DETERMINAZIONE DEL DIRIGENTE SERVIZIO VIA/VINCA 11 giugno 2025, n. 259

[ID VIP 13419] - Parco eolico denominato “LUJENTU”, costituito da 9 aerogeneratori di potenza unitaria pari a 7,2 MW, per una potenza unitaria pari a 64,8 MW, da realizzarsi nei Comuni di Nardò (LE), Copertino (LE) e Galatina (LE), incluse le opportune opere di connessione alla RTN.

Proponente: LUJENTU S.R.L.

Relazione tecnica a supporto dell'istruttoria sul progetto
ID_VIP 13419

Figura 4 – Verifica di coerenza del progetto rispetto alle aree idonee di cui al d.lgs. 199/2021 – fascia di rispetto dei beni sottoposti a tutela ai sensi della parte seconda del D.L 42/2004 (3 Km per impianti eolici) – MASSERIA OLIVASTRO CON PERTINENZE.

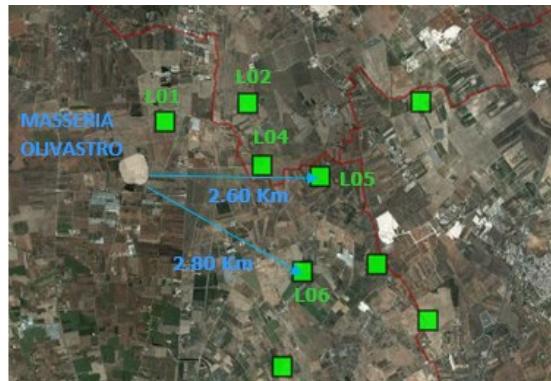
- gli aerogeneratori L01, L05 e L06 situati nel territorio di Nardò, e gli aereogeneratori L02 ed L04, situati nel territorio di Copertino, ricadono nella fascia di rispetto del Vincolo Architettonico istituito ai sensi della Legge 1089 il 26/01/1982 “*MASSERIA OLIVASTRO CON PERTINENZE*”:

Nell'immagine sono indicate esclusivamente le distanze degli aereogeneratori più lontani dal vincolo; la linea in rossa indica i confini comunali

Figura 8 – Stralcio PPTR Regione Puglia Regione Puglia

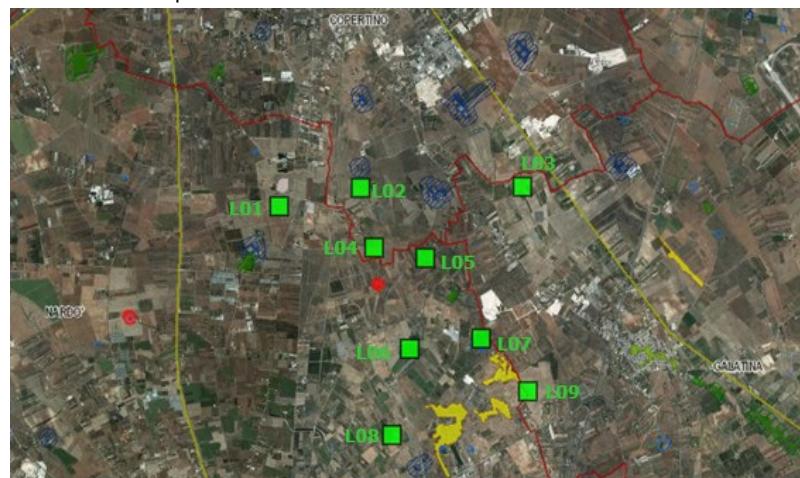
L'area dell'impianto **non ricade** in aree vincolate ai sensi del **Piano Paesaggistico Territoriale Regionale**; l'aerogeneratore L07 è molto prossimo a "Doline".

Figura 10 – Area Buffer di 10 e 20 Km - Impatto Cumulativo. Fonte: Elaborato- "E-LUJ-A-VC-18_Carta_intervisibilità_teorica_effetto_cumulo_impianti_eolici.pdf"

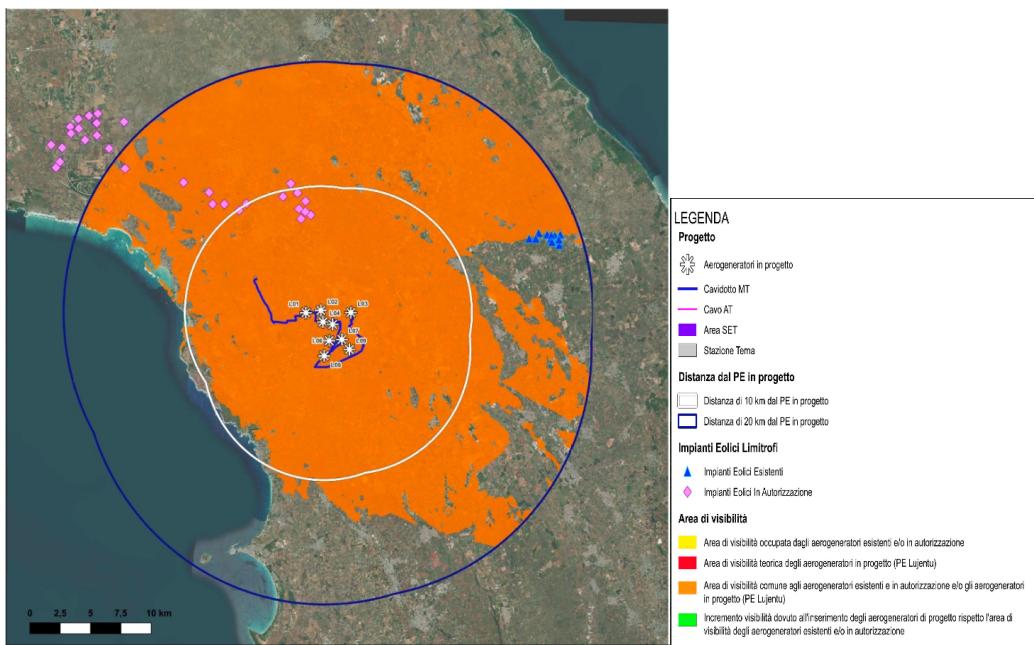
- **Distanza minima tra parchi eolici di 50 volte l'altezza massima della turbina più vicina (per evitare l'effetto selva).**

Questo parametro **non è rispettato** poiché nel raggio di 10 Km sono presenti impianti già realizzati e impianti autorizzati da realizzare.
